Сайлентблок поперечного рычага подвески фирмы MEYLE

подходит для всех распространенных моделей автомобилей марок VW / Audi / SEAT n Skoda

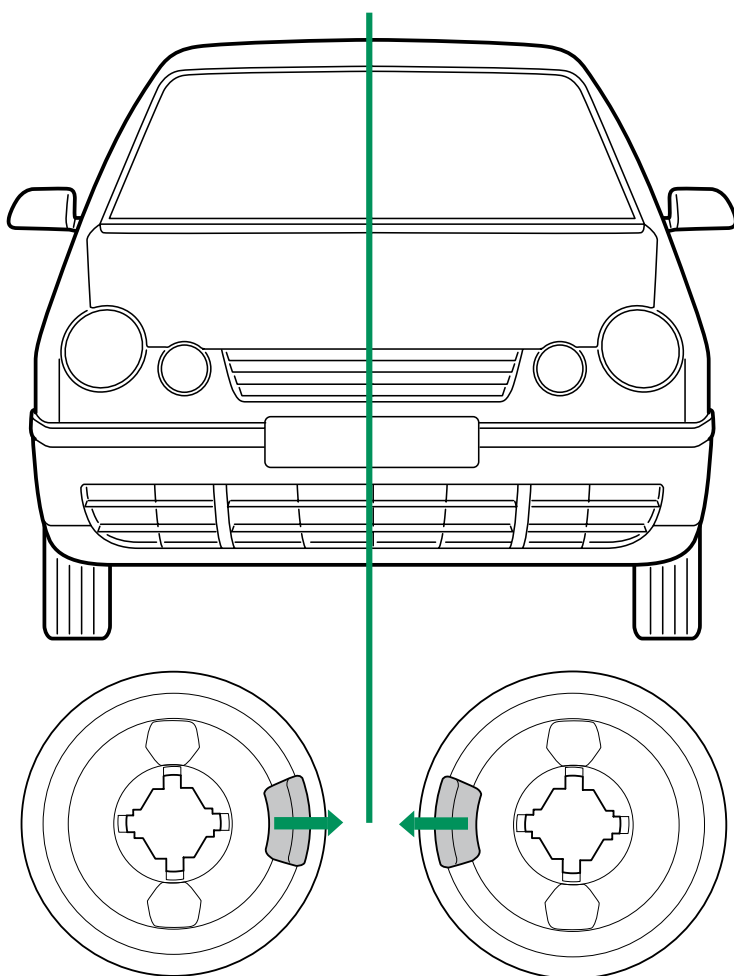
Продумано! – Мы усовершенствовали наш сайлентблок поперечного рычага подвески (MEYLE № 100 710 0005/HD) и включили в наш ассортимент его усиленную модель (артикул MEYLE № 100 610 0027/HD). Новый сайлентблок поперечного рычага подвески уже имеется в наличии, он заменяет предыдущую

модель. В новом сайлентблоке поперечного рычага подвески мы улучшили критические поперечные профили, а также установили и устранили причины растрескивания. Таким образом, были увеличены прочность и эксплуатационный ресурс сайлентблока.

Прежняя модель:
MEYLE № 100 710 0005/HD
(№ оригинала: 1K0 407 183 E)

Новая модель:
MEYLE № 100 610 0027/HD
(№ оригинала: 1K0 407 183 E)

Инструкция по установке:
Для правильной установки втулки резиновый выступ (серый) должен быть направлен к середине автомобиля.

См. рисунок!
